**Verslag huishoudelijke elektrische installatie op laagspanning en zeer lage spanning****Algemeen:**

Referentie: <b>006-20260604-05</b>	Datum controle: <b>04/06/2026</b>
Keurder: <b>006</b>

Eigenaar: <b>Peeters Julius</b>	EAN-code: <b>541448820055831275</b>
Adres installatie: <b>Tongerlosebinnenweg 8, 2440 - Geel</b>	Nummer teller(s): <b>1sag1100735165</b>
	Distributienetbeheerder installatie: <b>Fluvius</b>
Datum uitvoering installatie:	<input checked="" type="checkbox"/> Vóór 01/10/1981 <input type="checkbox"/> Tussen 01/10/1981 en 01/06/2020 <input type="checkbox"/> Vanaf 01/06/2020
Type:	<input checked="" type="checkbox"/> Woonenheid <input type="checkbox"/> Niet-huishoudelijk <input type="checkbox"/> PV <input type="checkbox"/> Batterij <input type="checkbox"/> Laadpaal

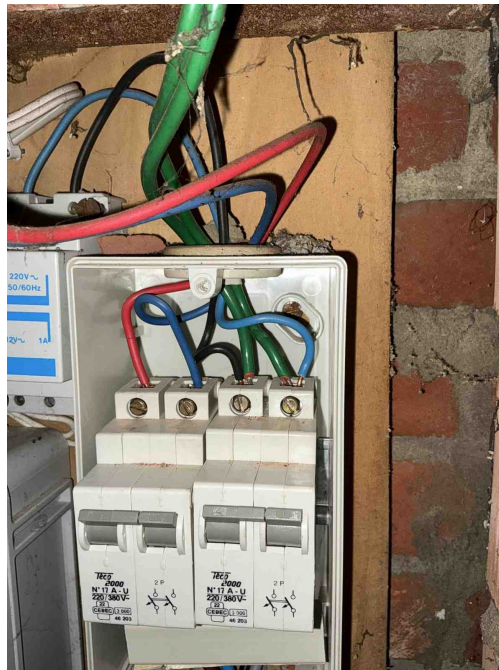
De verplichting, wanneer er inbreuken zijn vastgesteld tijdens het controlebezoek, een nieuw controlebezoek te doen verrichten door hetzelfde erkend organisme om na te gaan of na afloop van de termijn van één jaar de inbreuken verdwenen zijn. Indien tijdens dat tweede bezoek wordt vastgesteld dat er nog inbreuken overblijven, moet het erkend organisme een kopie van het verslag van het controlebezoek sturen naar de Algemene Directie Energie die belast is met het hoog toezicht op de huishoudelijke elektrische installaties.

**T21** - Het elektrisch materieel is niet geplaatst volgens de voorschriften van de fabrikant/ regels van goed vakmanschap . (Boek 1: 1.4.1.3)

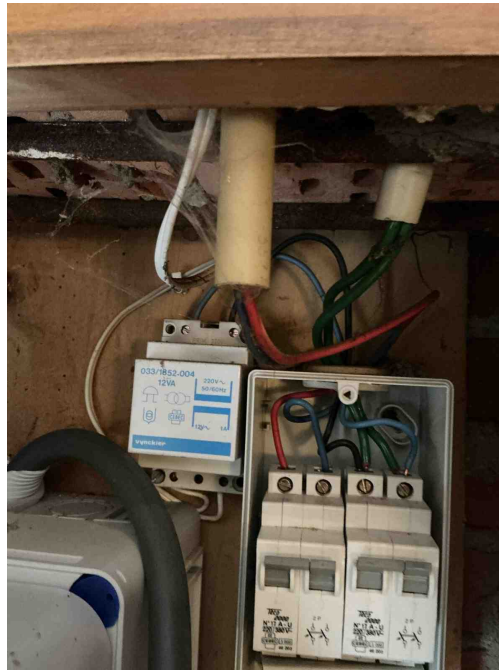
*Opmerking: Schroeven bord 1*

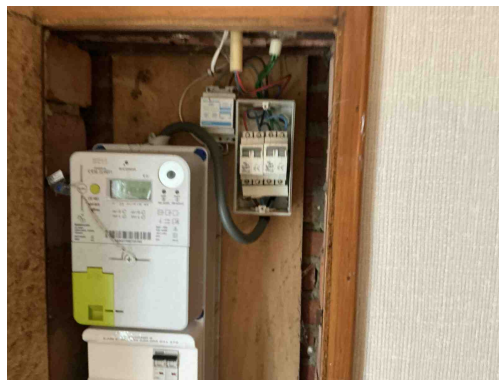
Toestellen klasse 00 en 0I zijn verboden.  
*Opmerking: Woonkamer*
